COMPONENTE MECÁNICO

INFORME TÉCNICO DE HALLAZGOS ZONAS COMUNES _ PROPIEDAD HORIZONTAL

INFORME TÉCNICO PROFESIONAL DE HALLAZGOS
 PARA LA RECEPCIÓN DE BIENES COMUNES
 CONJUNTO RESIDENCIAL SOLARUM P.H. PEREIRA

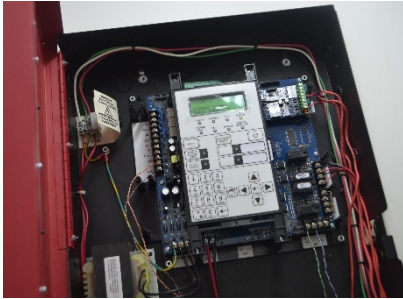
UBICACIÓN		HALLAZGO
Primer piso		Se observan tres válvulas que definen la circulación por sectores sin embargo no están identificadas.
NUMERAL	REGISTRO FOTOGRÁFICO	REQUERIMIENTOS Y OBSERVACIONES
6.7.5.1.		<p>JUSTIFICACIÓN: Para una fácil identificación de las válvulas, se requiere una clara identificación</p> <p>VALORACIÓN: GRAVE</p> <p>NORMA APLICADA: NFPA 24 Instalación de tuberías para servicio privado de incendios y sus accesorios. Capítulo 6 Válvulas. 6.7 Identificación y Aseguramiento de Válvulas.</p> <p>REQUERIMIENTO: Identificar el bloque de válvulas</p>
